第35回 高輪築堤調査・保存等検討委員会【部会②】

日時：2023年9月6日（水）

第 34 回 高輪築堤調査・保存等検討委員会【部会②】

駅街区における試掘調査の進捗について(2023.9.4現在) S=1/500

東西方向土層断面図 (S=1/40)

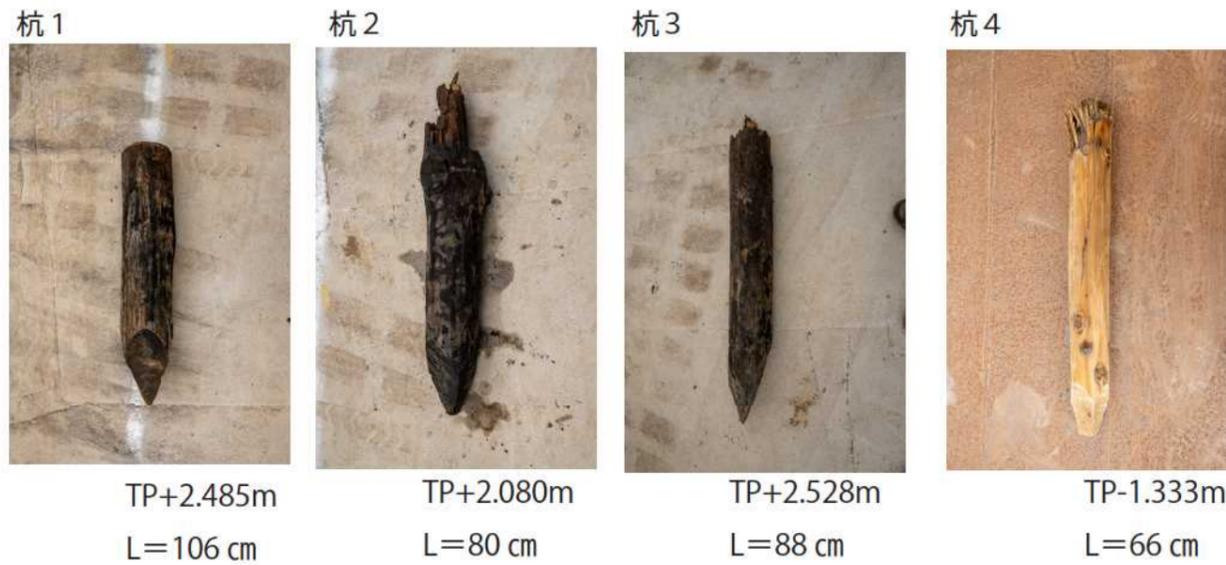
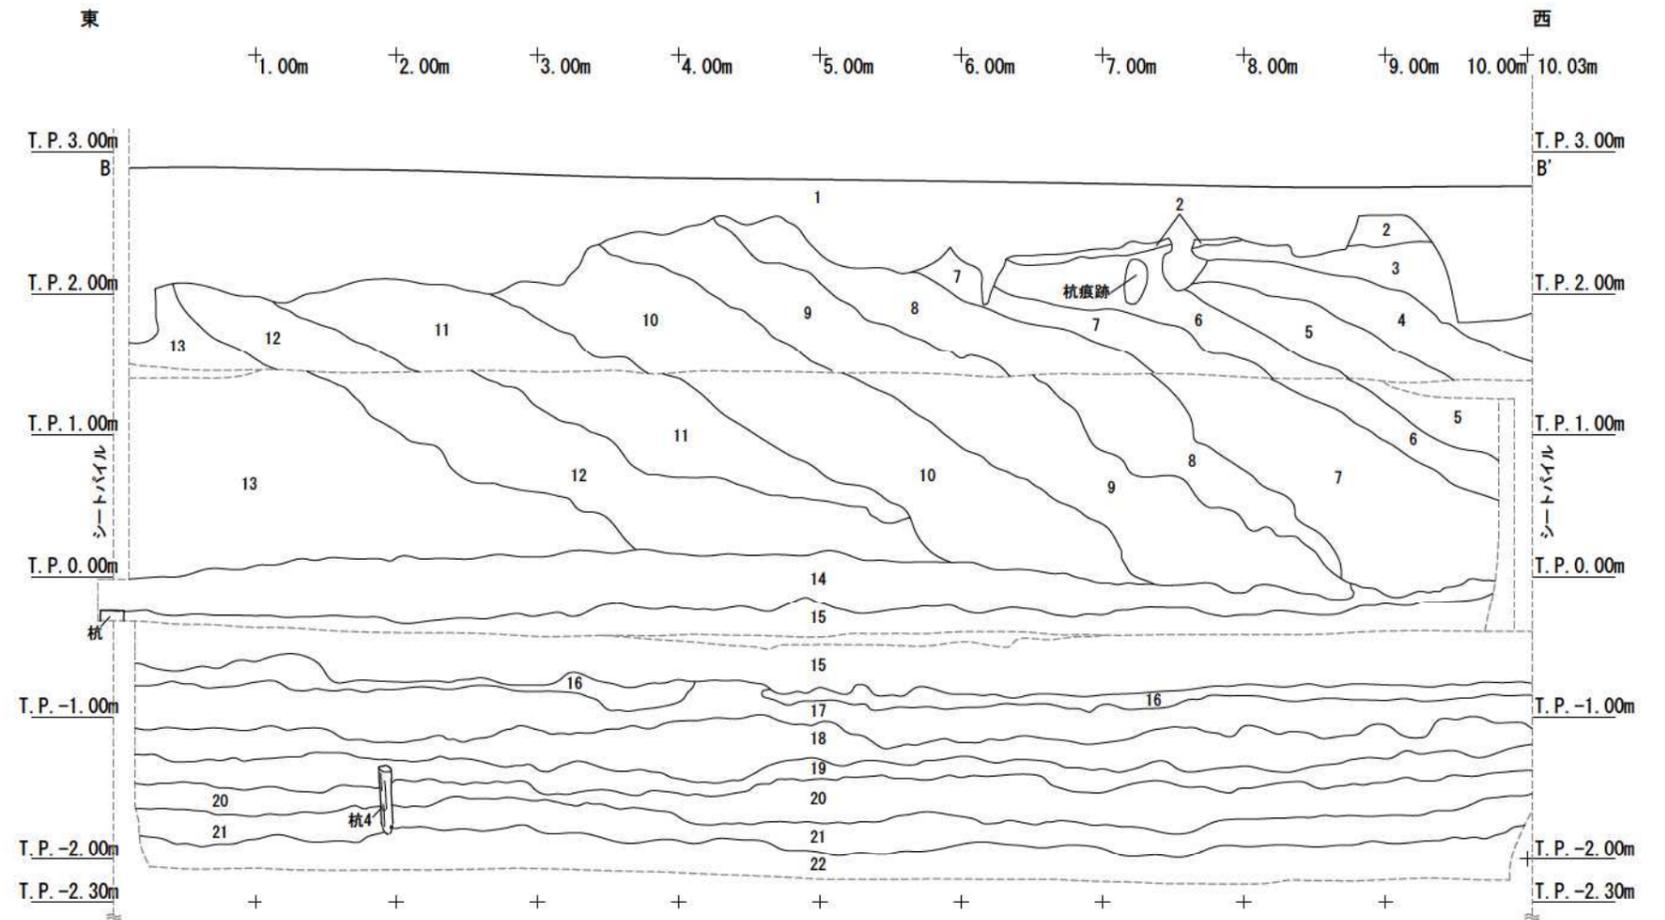
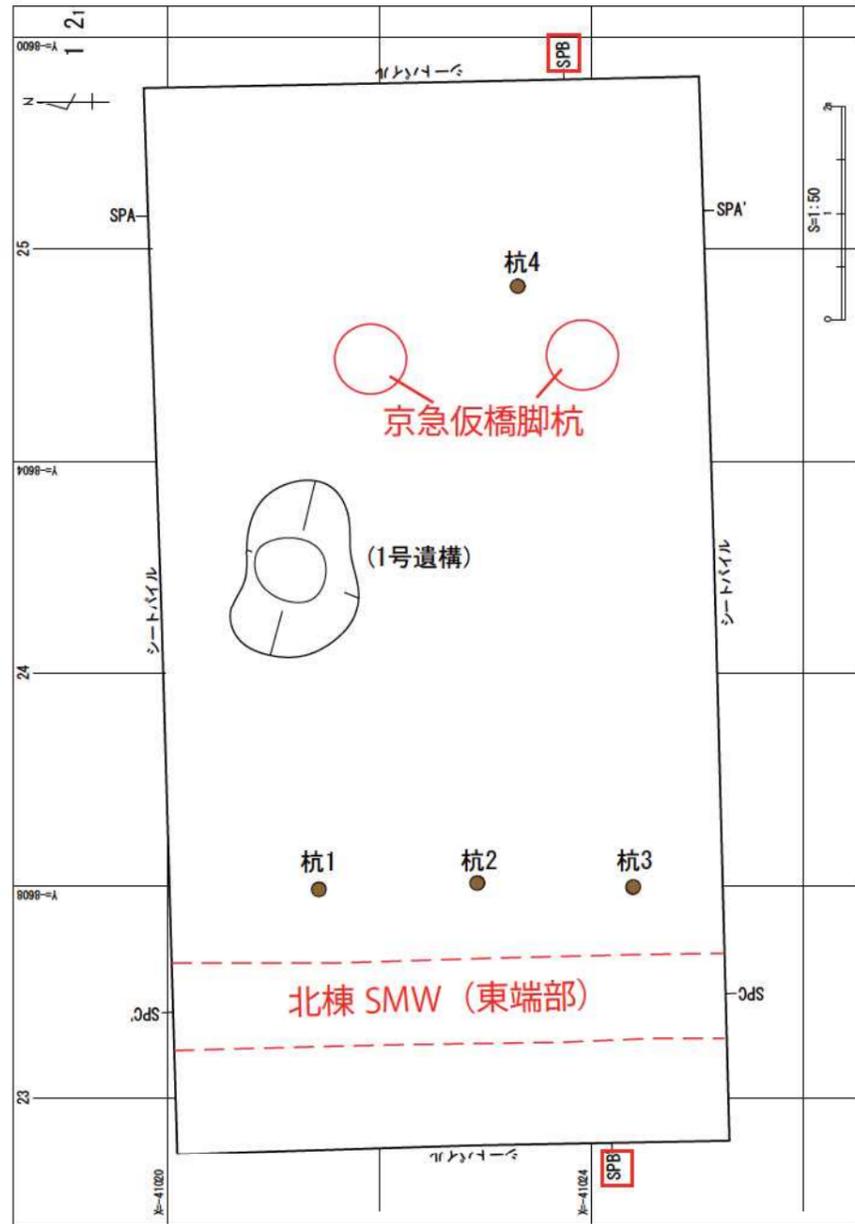
- 土の堆積方向から、一帯は東から西へ埋め立てられたことを確認した。
- 埋め立て土の下はほぼ平坦な堆積を示す。
- 埋め立て土以下は、灰色土層 (14層)→泥土 (15・17層)→貝殻片が混じるシルト層 (18・19層)→軟質シルト層 (→20・21層)→硬質粘土層 (22層)である。
- 1号遺構の検出標高が、埋め立て土の下端よりも低いことから、遺構の構築は埋め立て前、と言える。遺構の性格として、2街区西側護岸の調査等で確認された「粘土採掘坑」が考えられる (ただし周辺調査において同種の遺構の有無は未確認)。
- 14層は、意図的に造作した平坦面か?
- 杭が4本確認されているが、板材等は確認されなかった。

ボーリングコア柱状図 (S=1/40)

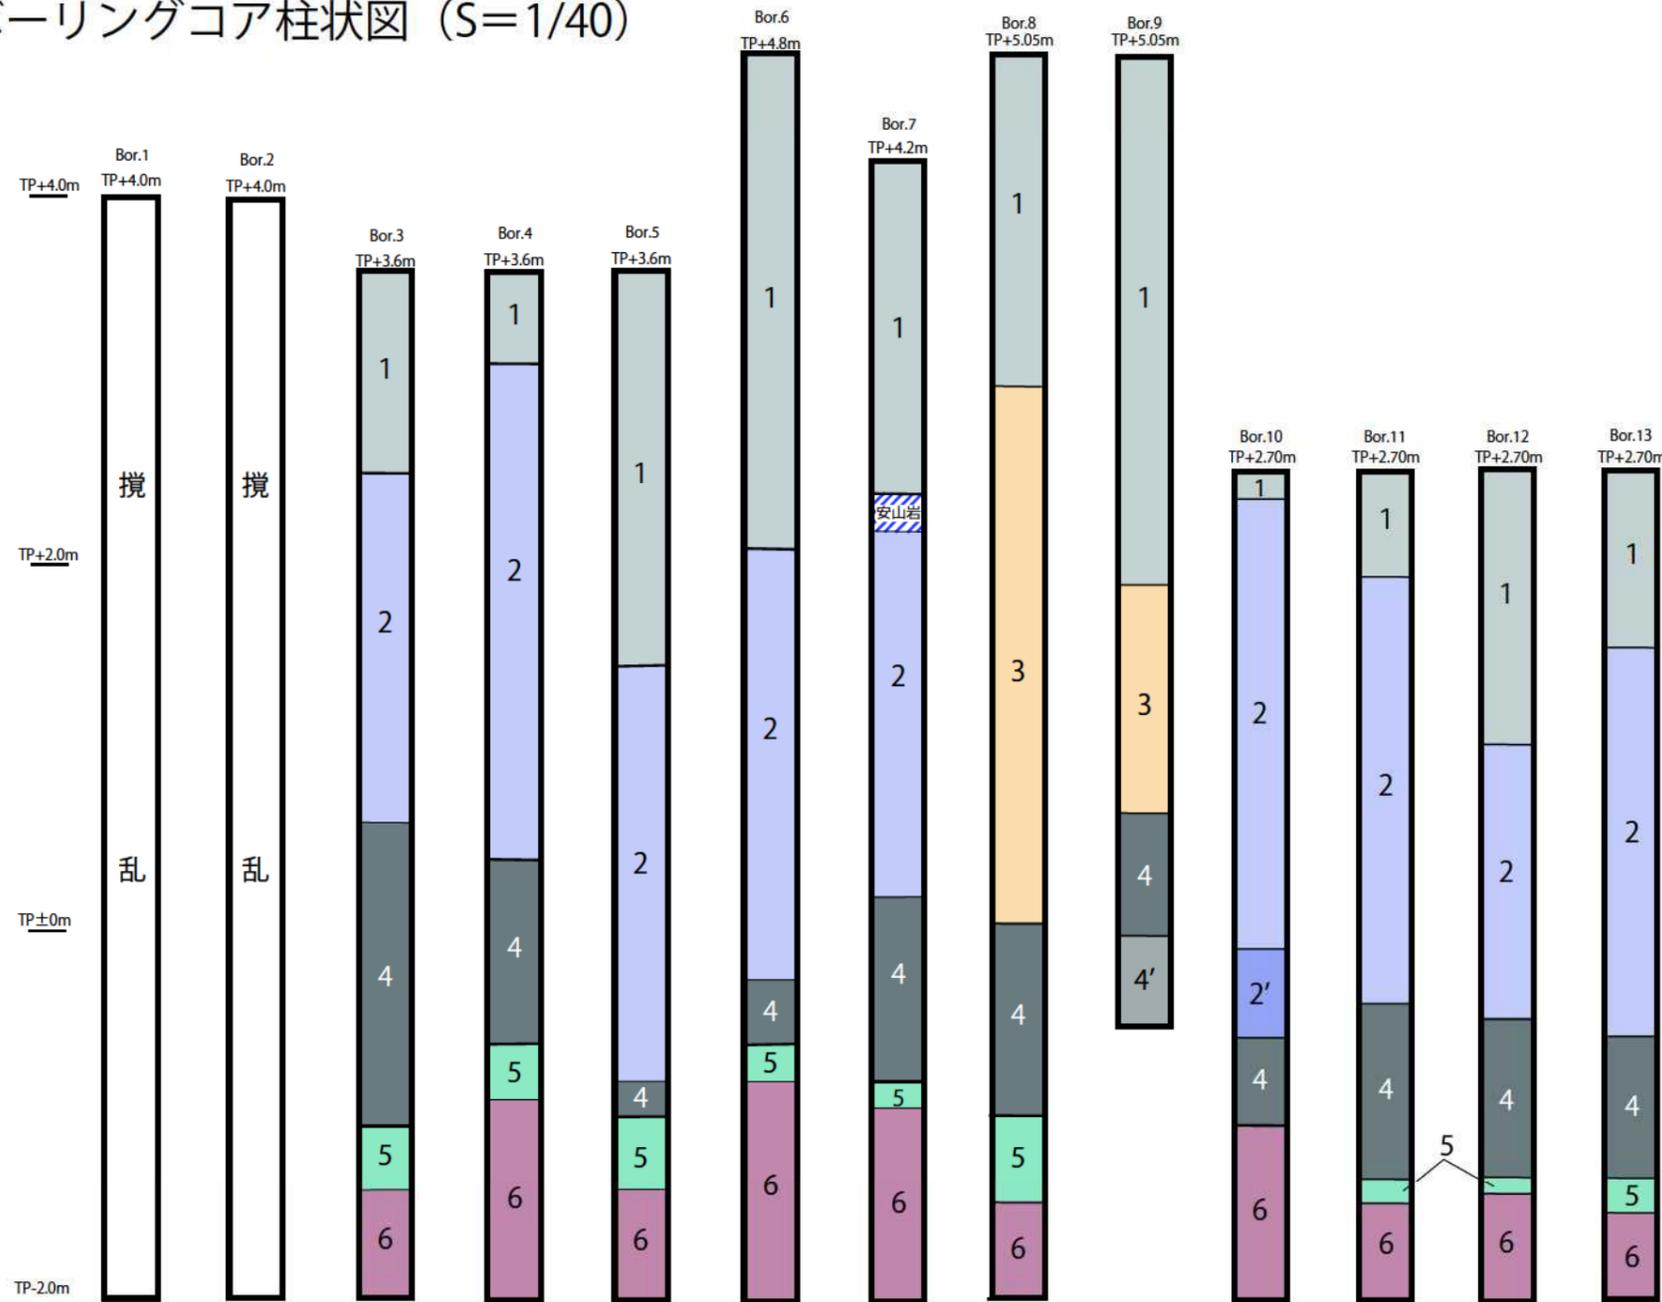
- 旧京急第 10 ビルに関してはすでに解体工事が済んでいるが、遺構が壊れているか確認するためにボーリング調査を行った。その結果既にかく乱されている可能性が大という所見が出ており、遺構は存在しないと考えてよいと思う。(委員長)
- 試掘⑦で出てきた石垣は明治 30 年の地形図と概ね一致する。南横仕切堤の試掘では上部がかく乱されていた所見だったが、今回はかなり浅い位置で石垣が検出されたことには驚いた。この部分は現状でこれ以上掘り下げられないということで、仮受け杭の打設についてはこの石垣に影響がない形で施工をお願いし、仮受け杭設置後にさらなる調査を進めたいと考える。明治 30 年の段階で私有地の埋め立ての護岸としてはかなりしっかりとした構造であり、発見されたことは大きなことと思っている。(委員長)
- 調査地点②の黒い土が気になるが、調査地点①の土層 4 で想定されるものか。どこに該当するか教えてもらいたい。(小野田委員)
 - ← 調査①の上の写真の一番下の段の右端の黒い部分が、調査②の上の写真の一番下の段の右端の黒い部分に相当する。(港区)
 - 黒い層は特徴的なのでわかりやすく調べてもらいたい。(小野田委員)
 - ← 写真にラインを引くなど、資料を工夫して修正する。(港区)
 - 柱状図で言うと土層 3 となる。(委員長)

- (港区) 資料 2 について説明する。
- (委員長) 駅街区の試掘調査の成果となるが、旧京急第 10 ビルに関しては既に解体工事が済んでいる。遺構が壊れているかどうか確認するためボーリングを行った。既にかく乱されている可能性が大という所見が出ている。遺構は存在しないと考えてよいかと思う。もう 1 点は試掘⑦で石垣が出てきた。明治 30 年の地形図と概ね一致している。浅いところから出ているが、南横仕切堤部分の試掘では、上部がかく乱されていたという所見であった。試掘⑦では、かなり浅い位置から遺構である石垣が検出されたことに驚いた。石垣の傾斜角度や裏込めがどのような形で入っているのか想定していただいた。この部分については現状ではこれ以上掘り下げられないということで、仮受け杭の打設についてはこの石垣に影響がない形で施工してもらうようお願いし、仮受け杭設置後にさらなる調査を進めたいと考える。明治 30 年段階で民有地の埋め立てが行われるが、その際の護岸としては、非常によくできた、かなりしっかりとした構造になっている。これが発見されたことはかなり大きなことと思っている。
- (委員長) 質問や意見はあるか。
- (小野田委員) 石垣想定図とあるが、確認したのは上部 3 石分でよいか。その下についてはわからないということか。調査地点②で黒い土がでてるのが気になる。これは調査地点①では黒くなっている土層 4 に想定されるものか。調査①の層との関連が分かりにくい。黒い土は調査①のどの部分に該当するか。
- (港区) 写真の関係で黒くなっている。この部分は調査①の上の写真の一番下の段の右端の黒っぽい部分が、調査②の上の写真の一番下の段の右端の黒っぽい部分に相当する。
- (小野田委員) 黒い層は特徴的なので気になる。わかりやすく調べてもらいたい。
- (港区) 写真にラインを引くなど、工夫して修正する。
- (委員長) 柱状図でいうと土層 3 となる。
- (委員長) 他になければ、次に進める。
